con la presente si inviano le Osservazioni contro il Progetto di un impianto eolico codice procedura ID_VIP/ID_MATTIM: 1269 denominato

"Pitigliano" ubicato nei comuni di Pitigliano (GR) e Sorano (GR) costituito da 20 (venti) aerogeneratori di potenza nominale 7,0 MW per un totale

“Progetto di un impianto eolico denominato “Pitigliano” ubicato nei comuni di Pitigliano (GR) e Sorano (GR) costituito da 20 (venti) aerogeneratori di potenza nominale 7,0 MW per un totale di 140,0 MW con relative opere connesse ed infrastrutture indispensabili”

Immagine 1. Vincoli ex art. 136 del CBC dal PIT della Regione Toscana e zona approssimativa dove è progettato l'impianto industriale.

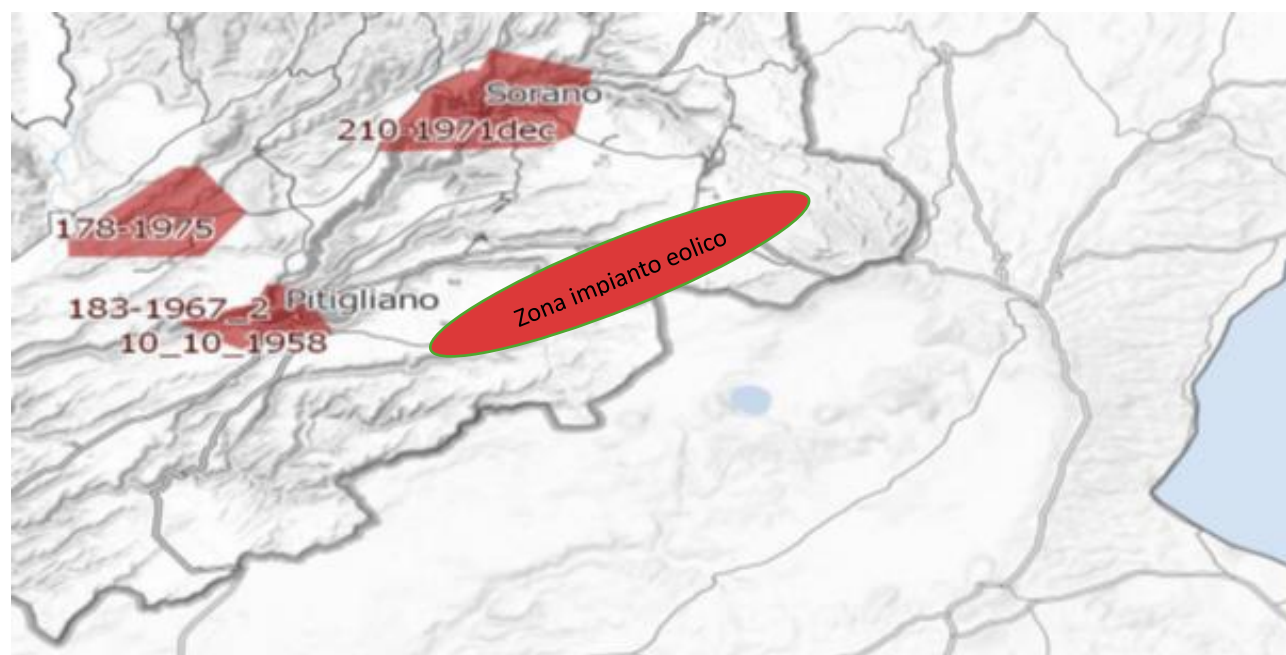
Inoltre, come sostiene la Proponente parte dell'impianto si verrebbe a trovare a 3,5 km dal centro abitato di Sorano. Infatti, tre degli aerogeneratori WTG 08, 09, 10 sono addirittura all'interno delle fasce di rispetto dei 3 km del suo vincolo paesaggistico di notevole interesse pubblico ex art 136 del CBC. Si evidenzia che così si crea

un'ulteriore incompatibilità con la tutela del Paesaggio.

Immagine 3. Cumulo di una parte di impianti eolici, fotovoltaici e geotermici industriali in progettazione ed esistenti intorno all’eolico industriale “Pitigliano”.

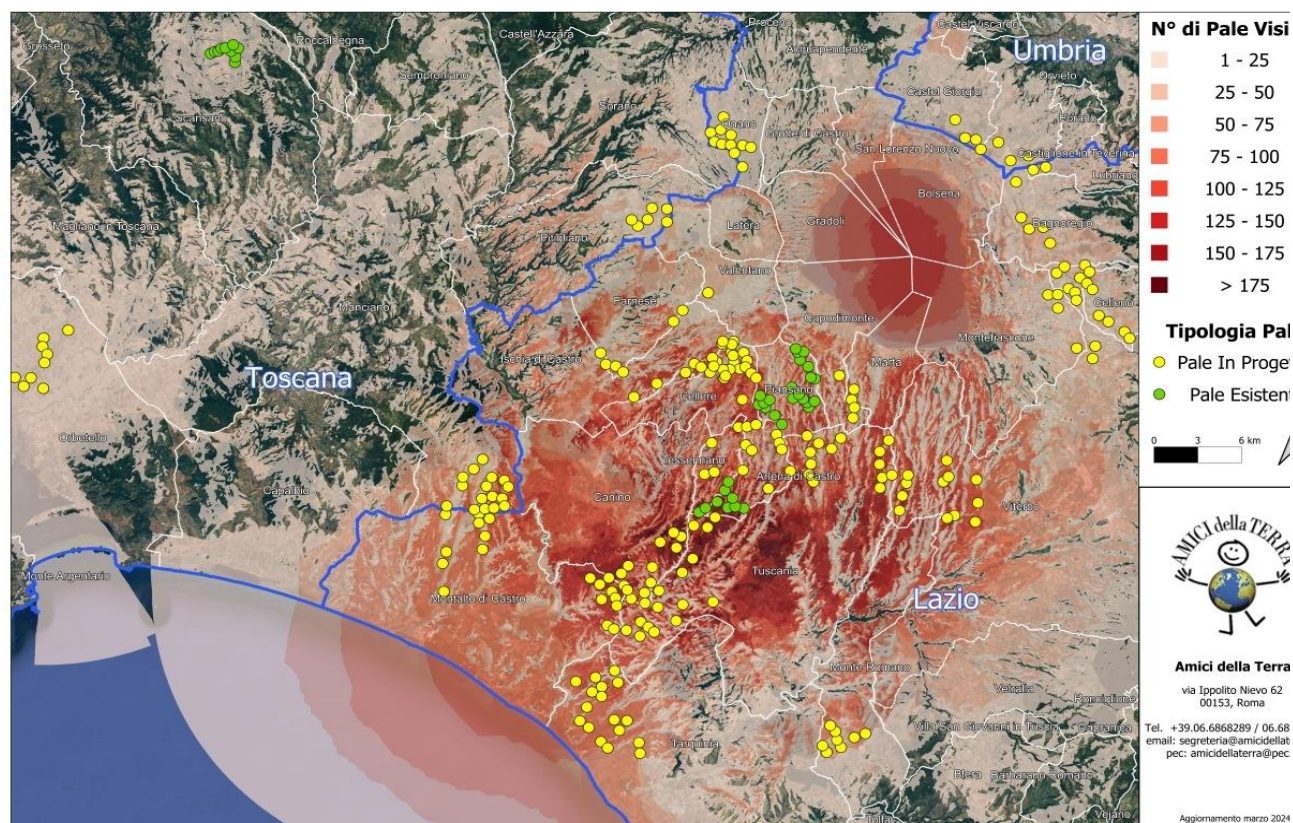
Beni Culturali “*Ambito paesaggistico, geologico e geomorfologico dell’orlo della caldera di Latera ...*” Non vengono nemmeno citati gli impianti eolici in progetto al MASE, il “Rempillo” (6 aerogeneratori) e un altro in verifica amministrativa di 14 aerogeneratori e 72, 6 MW. Ad oggi nei territori di Pitigliano, Sorano e in quello limitrofo potenzialmente potrebbero essere insediati 40 aerogeneratori alti 200 metri e larghi 170. Ma la proponente non cita neanche altri impianti che creerebbero il cumulo e quindi maggiore impatto. Infatti, sul territorio della “Città del Tufo” (Sorano e Pitigliano) impatterebbero anche l’impianto eolico “Montarzo” di Onano con 13 aerogeneratori con le dimensioni ricordate, l’altro eolico industriale nel territorio di Valentano con sette aerogeneratori (stesse dimensioni), gli impianti di Farnese con un minieolico di 3 Torri alte 60 metri già installate in località Poggio del Crognolo e l’impianto eolico industriale “Vallerosa” (7 aerogeneratori alti 200 metri e larghi 158 metri) in procedura VIA presso la Regione Lazio. Inoltre, altri impianti del minieolico già presenti a Valentano, Cellere e Piansano e due progetti eolici industriali con le stesse dimensioni (200 m x 170 m) nel Comune di Ischia di Castro. La valutazione del cumulo non prende neanche in considerazione gli impianti industriali di fotovoltaico e agrivoltaico in progetto a Farnese, Valentano, Ischia di Castro, Cellere. L’impianto geotermico in procedura Via al MASE, progettato nella Caldera di Latera. Quindi è stata effettuata una valutazione del potenziale impatto cumulativo non veritiera a dispetto di quanto affermato dalla proponente che sostiene di aver preso in considerazione uno spazio di 10 km intorno al suo impianto per gli impatti che si creerebbero.

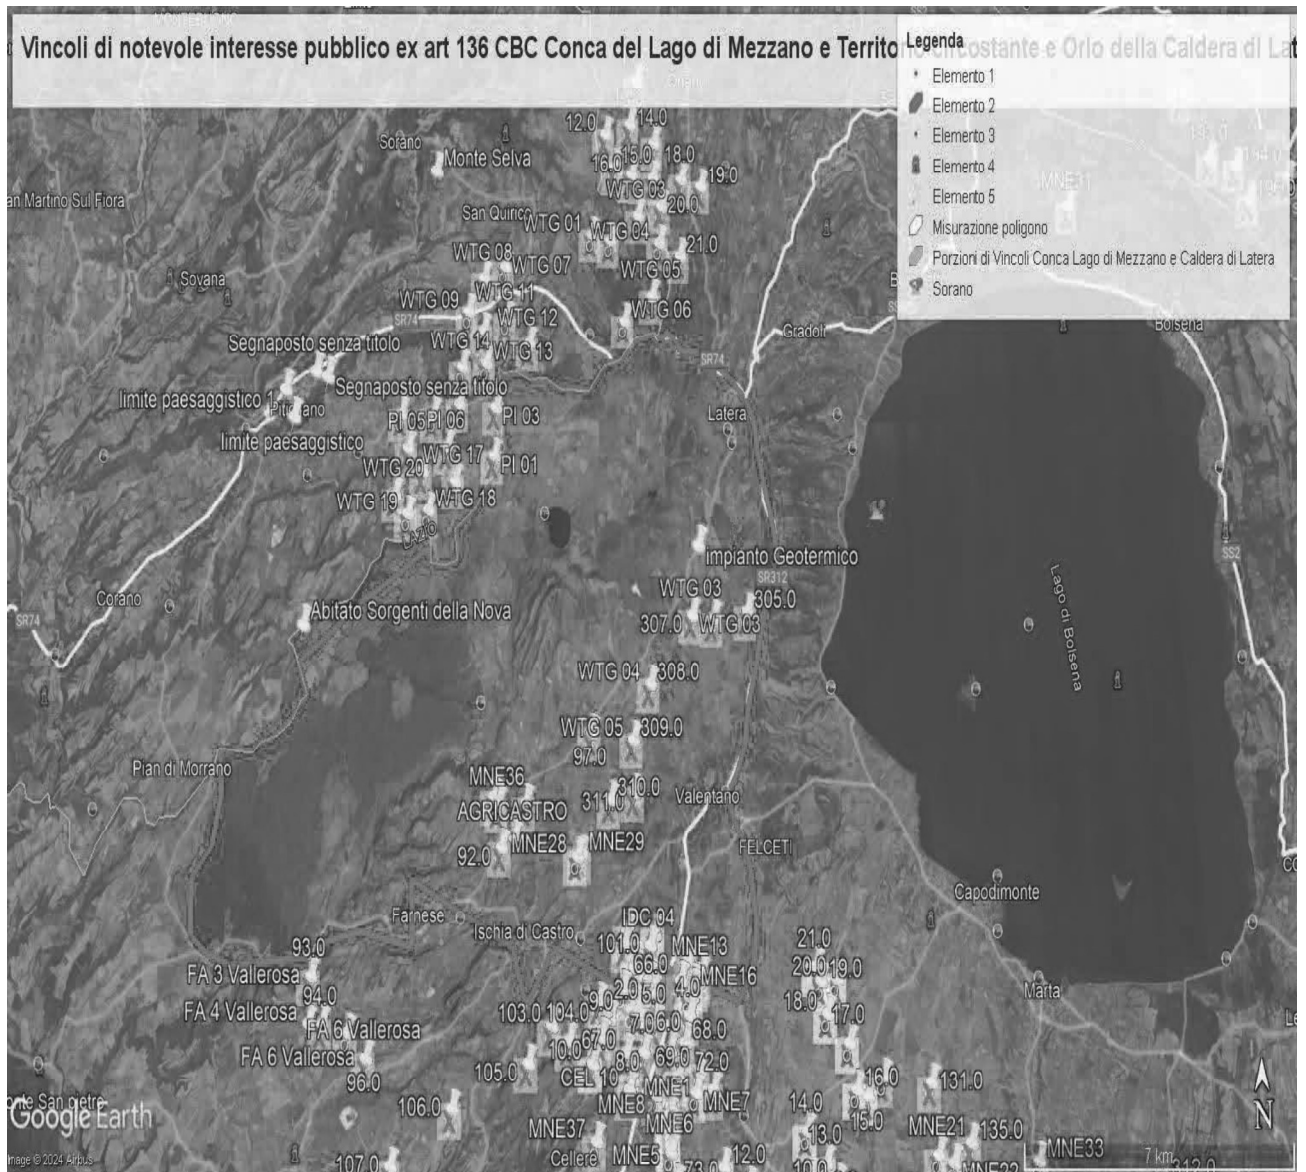
Come è illustrato nell'immagine si ribadisce che l'impianto industriale "Pitigliano" ricade completamente all'interno delle fasce di rispetto dei due vincoli di notevole

interesse pubblico e lambisce quelle di un terzo vincolo e quindi come affermato dal Consiglio di Stato nelle sentenze citate, l'impianto è insediato in area non idonea ai sensi dell'art. 20 comma 8 lettera c quater del D.Lgs. n. 199/2021 e ss.mm.ii al contrario di quanto sostiene la proponente.

IMMAGINE n. 2 Impianto eolico industriale “Pitigliano” e distanze aerogeneratori dai Vincoli della Conca del Lago di Mezzano...

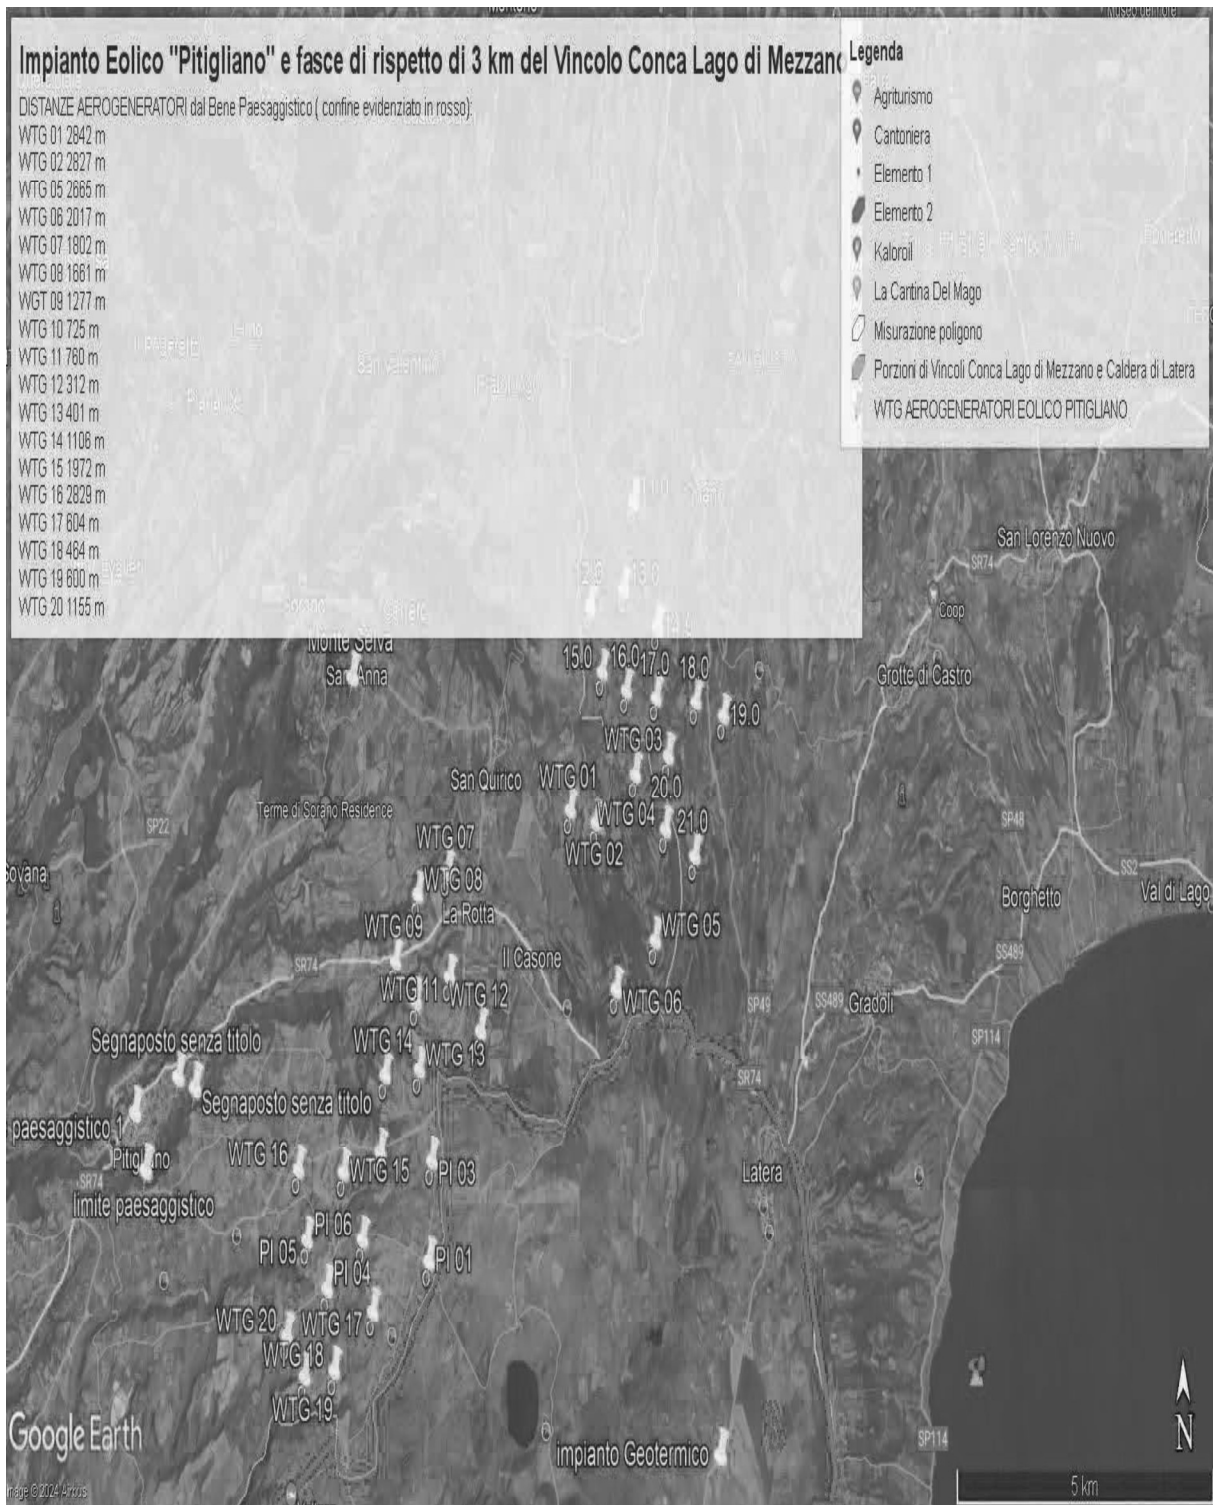
Al contrario si evidenzia che l'impianto eolico industriale citato non solo ricadrebbe con tutti e 20 gli aerogeneratori all'interno delle fasce di rispetto di 3 km di due vincoli paesaggistici di notevole interesse pubblico esistenti nella Regione Lazio e con una parte di essi nel vincolo paesaggistico del Centro abitato di Sorano (GR) quindi in aree non idonee all'installazione di impianti di energia rinnovabile. Addirittura, alcuni aerogeneratori sarebbero ubicati a poche centinaia di metri dai perimetri dei due vincoli paesaggistici laziali ex art 136 del CBC.

IMMAGINE n. 3 Impianto eolico industriale “Pitigliano” e distanze aerogeneratori dai Vincolo “Orlo della Caldera di Latera.

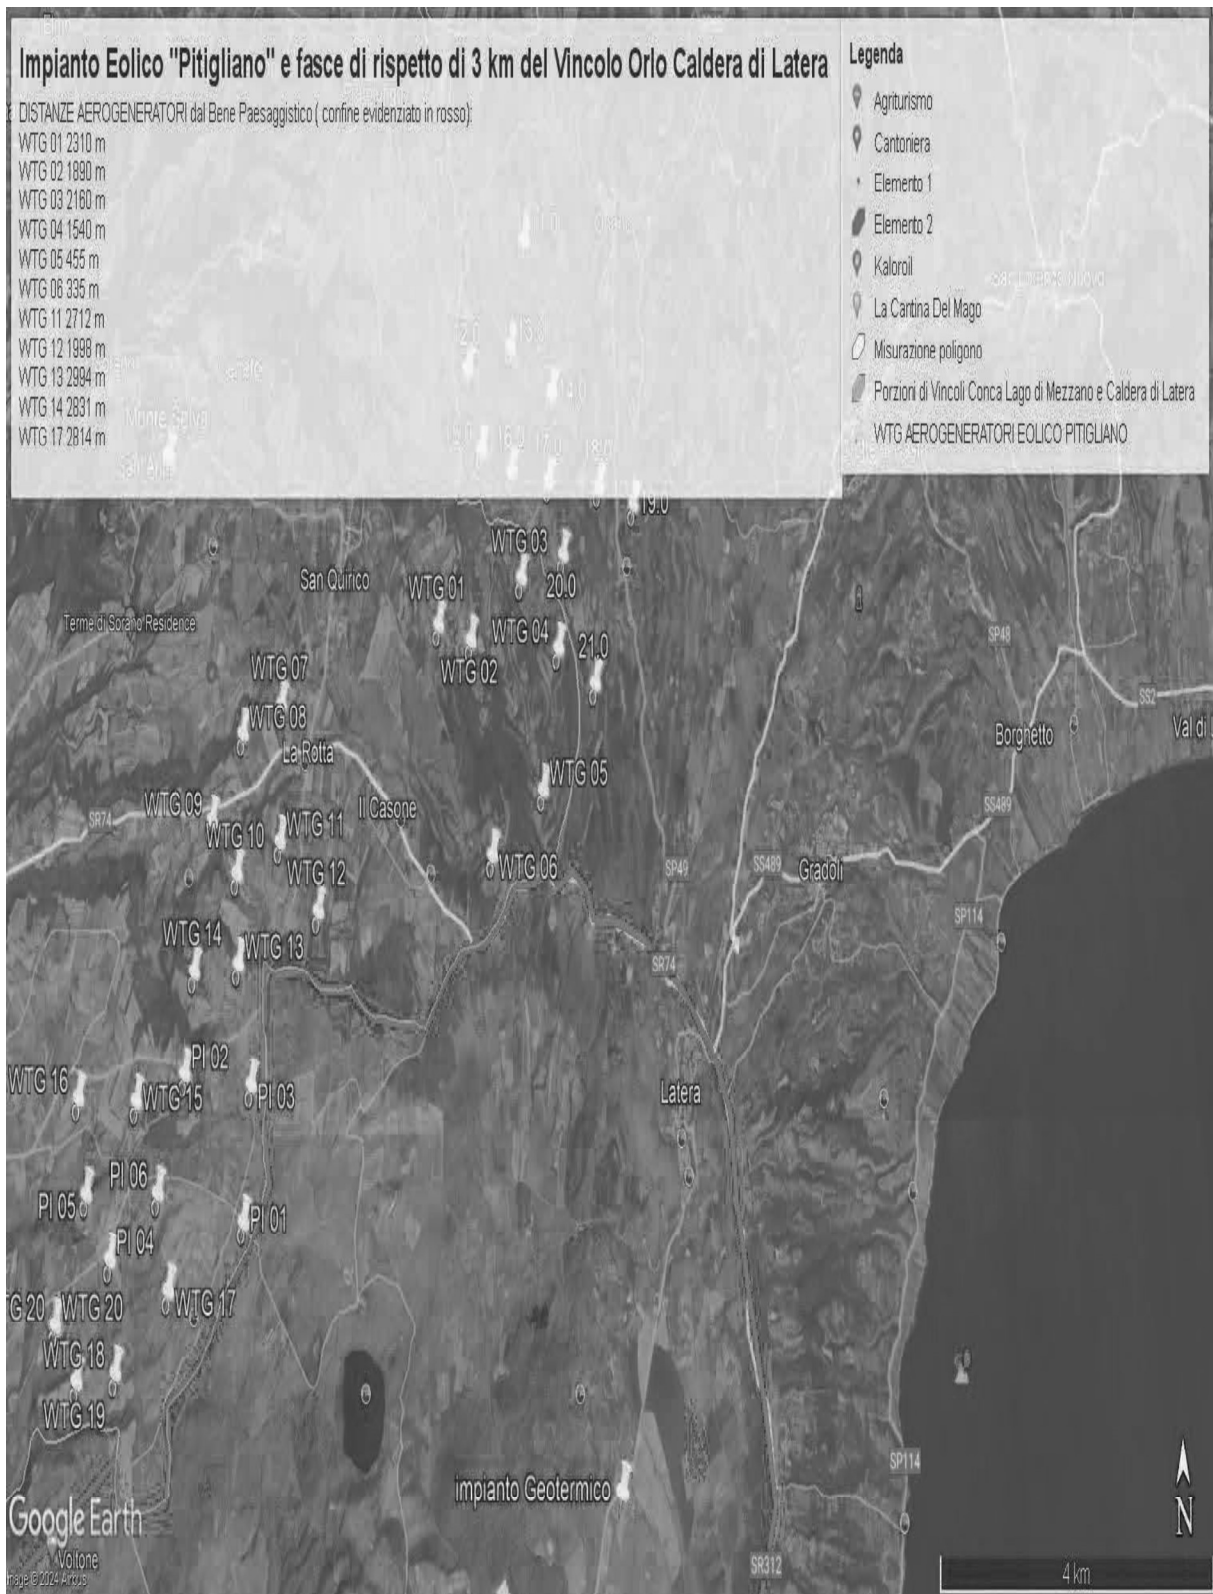
Concludendo, si evidenzia ancora che la proponente non effettuando la procedura prevista dalla Parte III delle Linee Guida nazionali ha ignorato un vincolo paesaggistico di notevole interesse pubblico istituito con un provvedimento del Segretariato regionale del Ministero della Cultura per il Lazio che ha emanato il Decreto di dichiarazione di notevole interesse pubblico n. 22 del 15.02.2024 ai sensi e per gli effetti dell'art. 136, co. 1, lett. c) e d) del decreto legislativo 22 gennaio 2004, n. 42, "Ambito paesaggistico, geologico e geomorfologico dell'orlo della caldera di

Latera e delle sue pendici interessate dai centri eruttivi periferici" nei comuni di CELLERE, FARNESE, ISCHIA DI CASTRO, LATERA, PIANSANO.

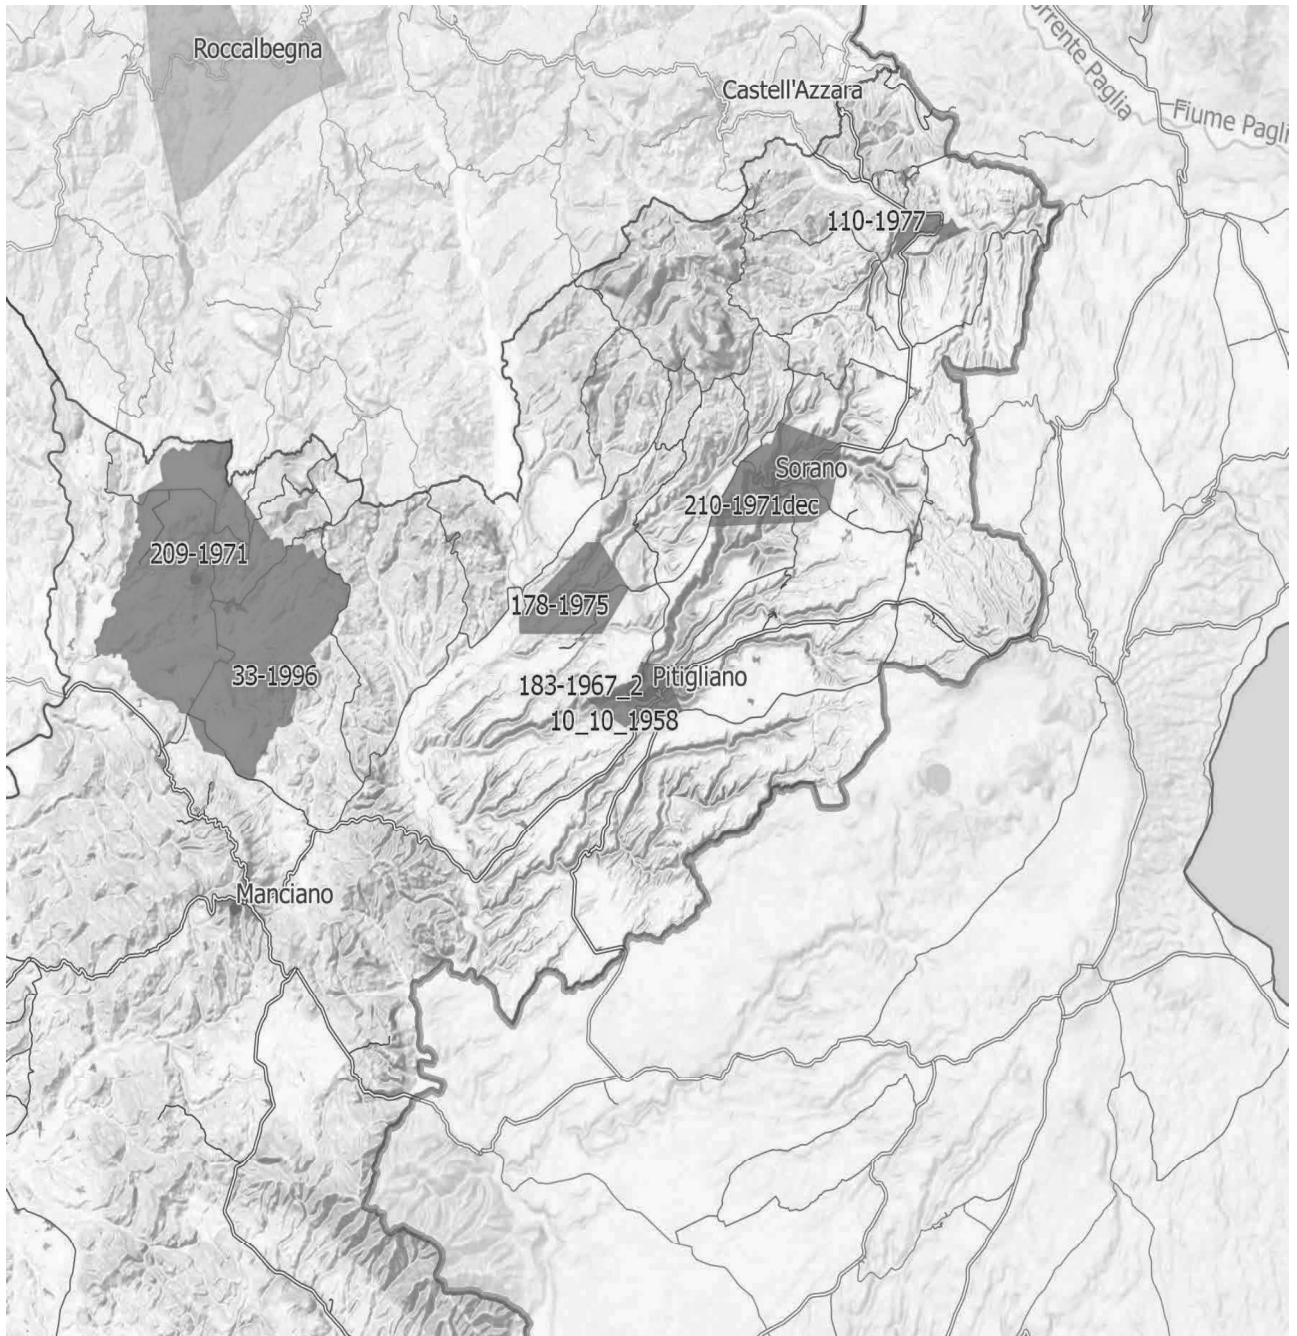
IMMAGINE n. 4 Si evidenzia che i tre aerogeneratori WTG 07, WTG 08 e WTG 09 impattano con il vincolo paesaggistico di notevole interesse pubblico del Centro Storico di Sorano. Il WTG 07 si troverebbe a 2828 m, WTG 08 2504 e WTG 09 2990. Il cavidotto dell'impianto invece impatta in buona parte del Vincolo paesaggistico ex art. 136 del CBC del Centro Storico di Pitigliano.
